<都市景観アドバイザー制度を活用した事例>

10. 倉庫業を営まない倉庫 / 建築物の新築（令和5年度）

Before / 協議時資料

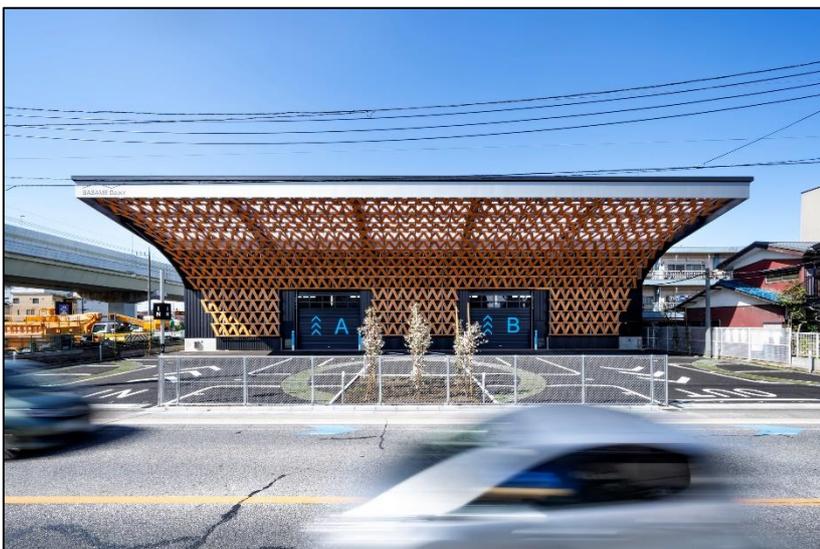
助言内容(抜粋)

- ・外構計画:正面の木製の面の密度を下げ、下地の黒色を見せることを提案
- ・照明計画 :街路灯に合わせた色温度ではなく、暖かみのある色(3000K程度)の使用を提案

- ・木製のルーバーの密度を下げ、木の圧迫感を低減
- ・照明の色温度を3000Kに変更
